DETERMINAZIONE DEL DIRIGENTE SERVIZIO VIA/VINCA 29 ottobre 2024, n. 656

[ID VIP 11009] - Parco eolico, costituito da 9 aerogeneratori di potenza unitaria pari a 6,2 MW, per una potenza complessiva di 55,8 MW, da realizzarsi nel Comune di Cerignola (FG), in località "BELLAVEDUTA", incluse le relative opere di connessione alla RTN.

Proponente: CERIGNOLA WIND S.R.L.

Relazione tecnica a supporto dell'istruttoria sul progetto
ID_VIP 11009

Figura 3 – Interferenze dell'area di progetto con la Rete dei Tratturi

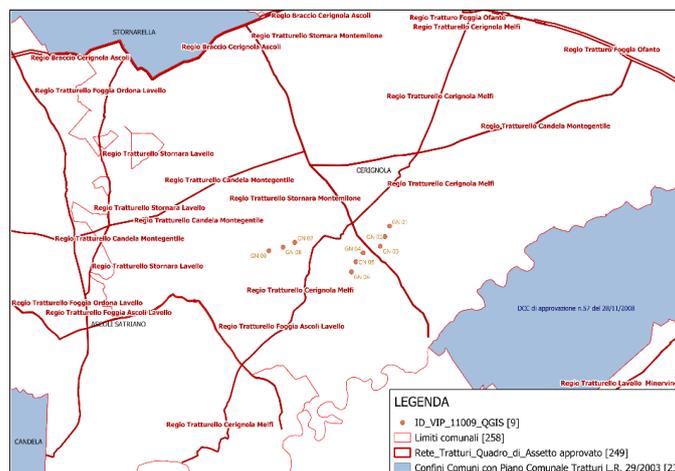
- una parte del tracciato del cavidotto interno di connessione tra gli aerogeneratori interferisce con:
 - Regio Tratturello Cerignola - Melfi;
 - Regio Tratturello Stornara - Montemilone
- una parte del tracciato del cavidotto esterno di connessione tra l'area di impianto e la SET-Utente interferisce con:
 - Regio Tratturello Stornara - Montemilone;

Figura 4 – Stralcio Aree non Idonee DGR2122 (QGIS)

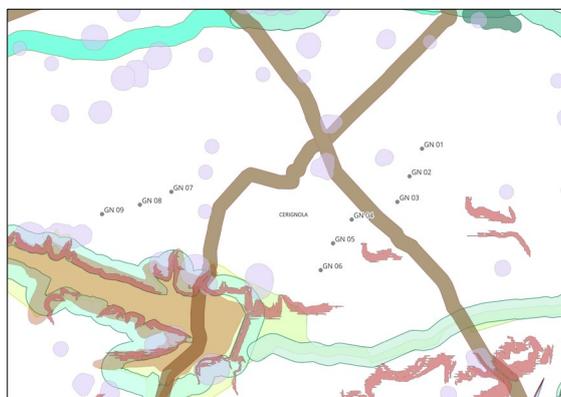
Area edificabile urbana	Non presente
Segnalazione carta dei beni (con buffer 100m)	Non presente
Coni visuali	Non presente
Interazioni con P/P - I Paduli	Non presente
Grotte (con buffer 100m)	Non presente
Lame e gravine	Non presente
Versanti	Non presente
Aree agricole interessate da produzioni agro-alimentari di qualità	La WTG 9 ricade in un'area agricola interessata da produzioni di qualità.

Figura 6 – Rilievo georeferenziato su ortofoto 2019 delle essenze di pregio nell'area di indagine (500 m)

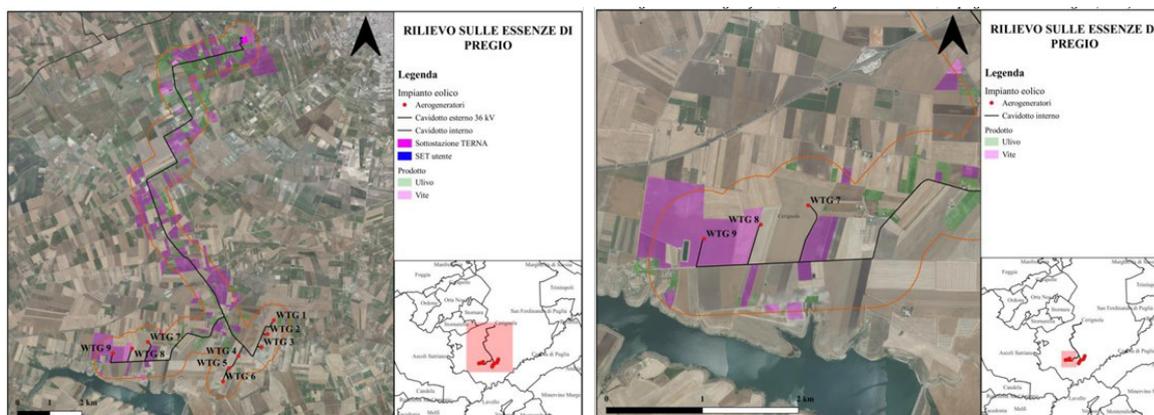
Per verificare la compatibilità tra il progetto dell'impianto eolico e le produzioni agricole di pregio, è stata condotta un'indagine entro un raggio di 500 m dall'area di progetto, secondo le disposizioni dell'Allegato A del R.R. n. 11 del 20 gennaio 2011. **Dal sopralluogo del 30 settembre 2023, è emerso che l'area di progetto non ricade in aree di produzione agricola di pregio, ad eccezione dell'aerogeneratore WTG 9 situato in un vigneto.** Nei 500 m intorno agli aerogeneratori e al cavidotto sono stati rilevati numerosi uliveti, vigneti e frutteti, con uliveti generalmente coltivati in modo estensivo.

Aerogeneratore	Coltura presente	Area di indagine	Distanza minima tra la pala e la coltura rilevata
WTG 1	Seminativo	Uliveto	100 m
WTG 2	Seminativo	Uliveto	411 m
WTG 3	Seminativo	-	-
WTG 4	Seminativo	Uliveto	300 m
WTG 5	Seminativo	Uliveto	232 m
WTG 6	Seminativo	Uliveto	120 m
WTG 7	Seminativo	Uliveto	161 m
WTG 8	Seminativo	Vigneto	30 m
WTG 9	Vigneto	Vigneto	0 m
